Dodatek č. 1 KE SMLOUVĚ O DÍLO

- 1) Smluvní strany uzavřely dne 17. 7. 2024 Smlouvu o dílo na realizaci veřejné zakázky „**Modernizace porodnice v 1.NP pavilonu E, Krajská zdravotní, a. s. - Nemocnice Litoměřice, o. z. - stavební práce**“ (dále také „Smlouva“ a „Dílo“). Smluvní strany v souladu s čl. 23 odst. 23. 9 ve spojení s čl. 10 odst. 10.4 Smlouvy uzavírají k ní tento Dodatek.

Modernizace porodnice v 1.NP
 pavilonu E, Krajská zdravotní, a.s.
 - Nemocnice Litoměřice, o.z.

AD
 Řešení oken

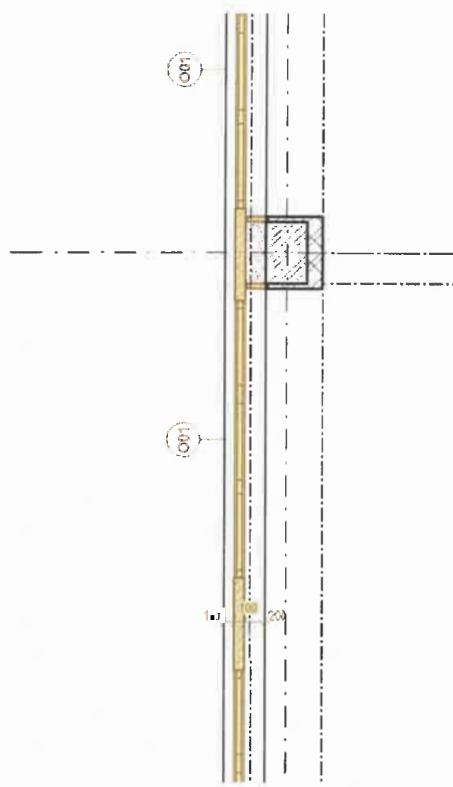
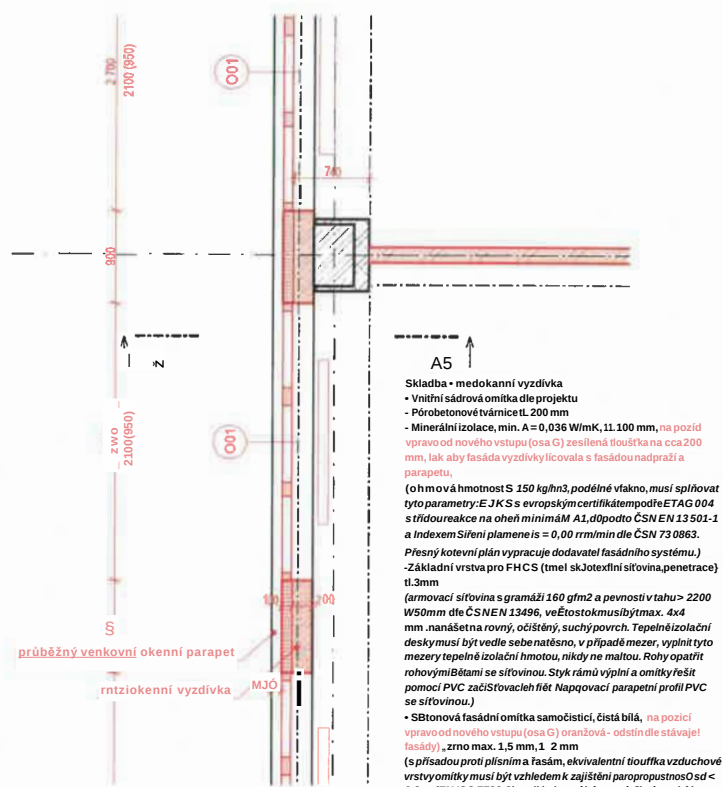
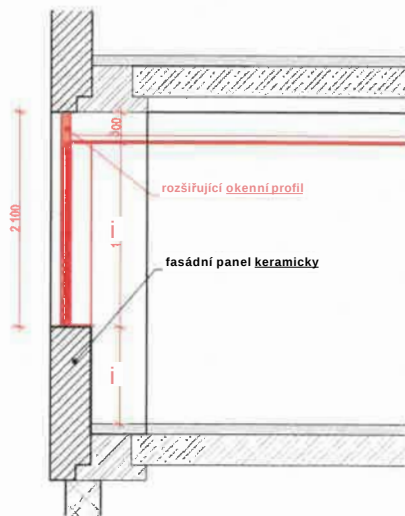
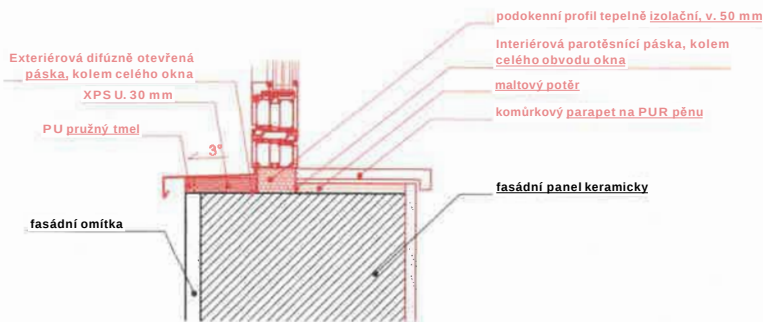
Krajská zdravotní, a.s. - Nemocnice Litoměřice, o.z.		P10
ZMĚNOVÝ LIST		Změnový list č. : 003
Objednatel	Krajská zdravotní, a.s.	
Správce stavby		
Zhotovitel	METALL QUATRO spol. s r.o.	
Změnový list předkládá	Zhotovitel	
Charakter změny	Dozdívky mezi okny na fasádě	
Stavba / objekt / úsek	Modernizace porodnice v 1.NP pavilon E, Krajské zdravotní a.s. - Nemocnice Litoměřice o.z. - stavební práce	
Specifikace změny	Vyzdívky stávajících MIVek	
Zdůvodnění změny	Po vybourání stávajícího zdiva bylo zjištěno, že výplně mezi okny nejsou ze zdiva, ale je to tzv. "lehký obvodový plášť". Dle návrhu GP bude provedena vyzdívka a z vnější strany KZS.	
Finanční dopad změny	324 737,72 Kč	
Změny ceny po schválení	54 111 557,58 Kč	
Vliv změny na HARMONOGRAM	ANO - NE *) Zdůvodnění: K těmto pracím je nutné postavit po celé délce objektu a ve vnitrobloku fasádní lešení. Toto pro nás zajišťuje externí firma. Dále na požadované práce budou využity jiné pracovní kapacity než jsou v současné době na stavbě.

Poznámky:
 Rozvody vytápění - v drážce ve stěně dle projektu
 Okna 0.01 (13 ks) - doplnění horní rozšiřovací profil výšky 300 mm. Ostatní specifikace dle projektu
 Dveře D1,01 (1 ks) - doplnění horní rozšiřovací profil výšky 300 mm. Ostatní specifikace dle projektu
 Parapet venkovní - parapety 0.01 (13 x 2700 mm) nahradit průběžnými parapety - 3 ks (13600, 28800, 2700 mm), Ostatní specifikace dle projektu

AD
Bourání MIV

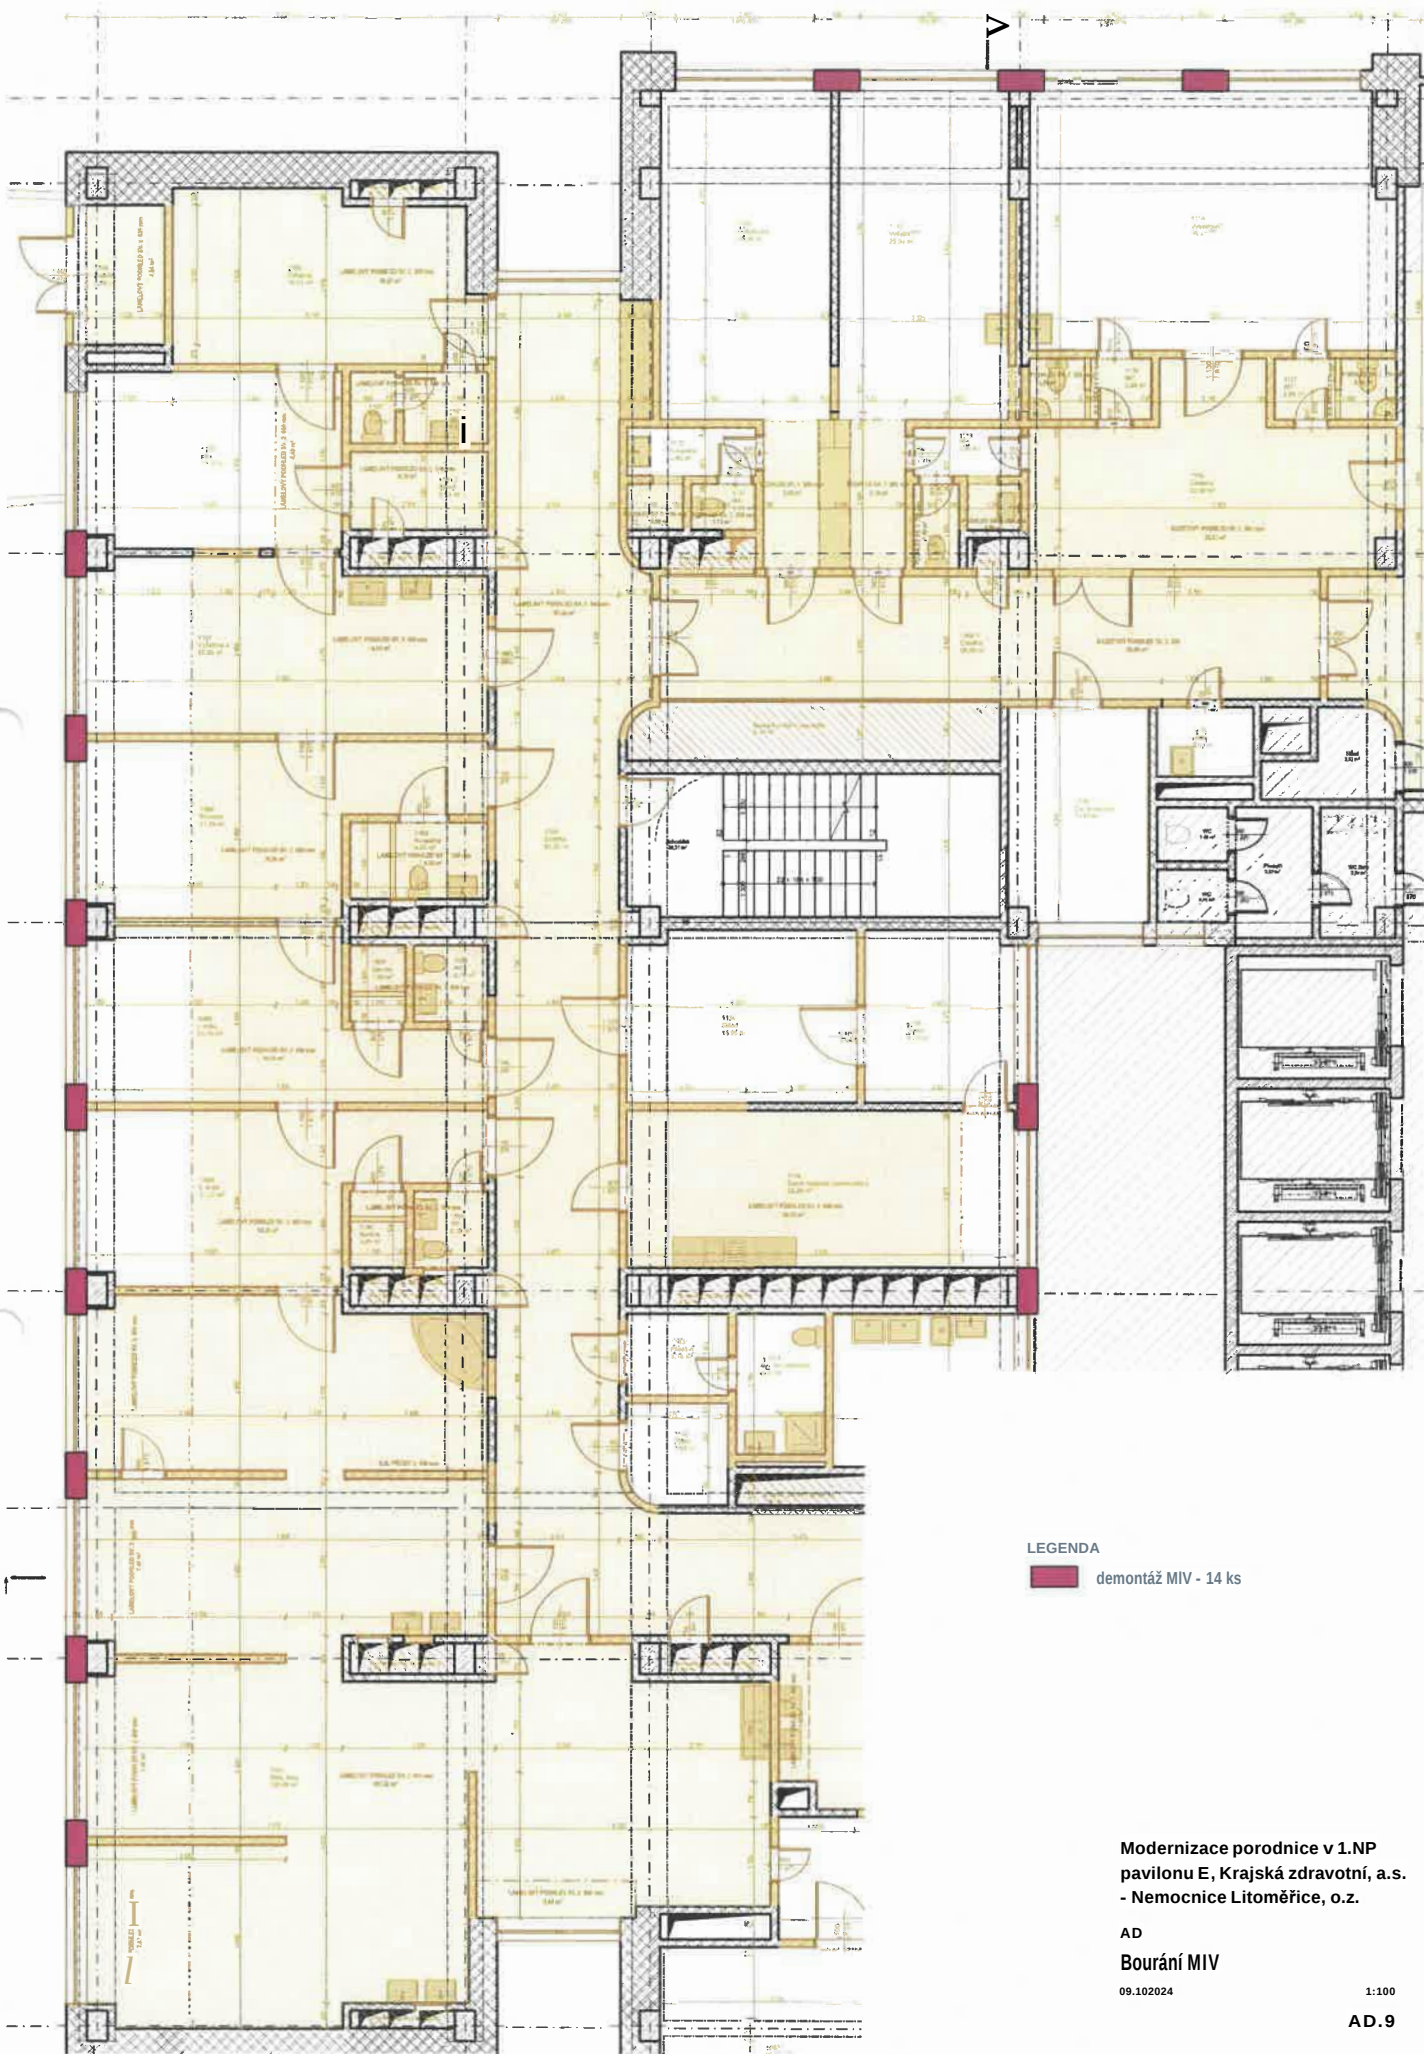
demontáž MIV - 14 ks
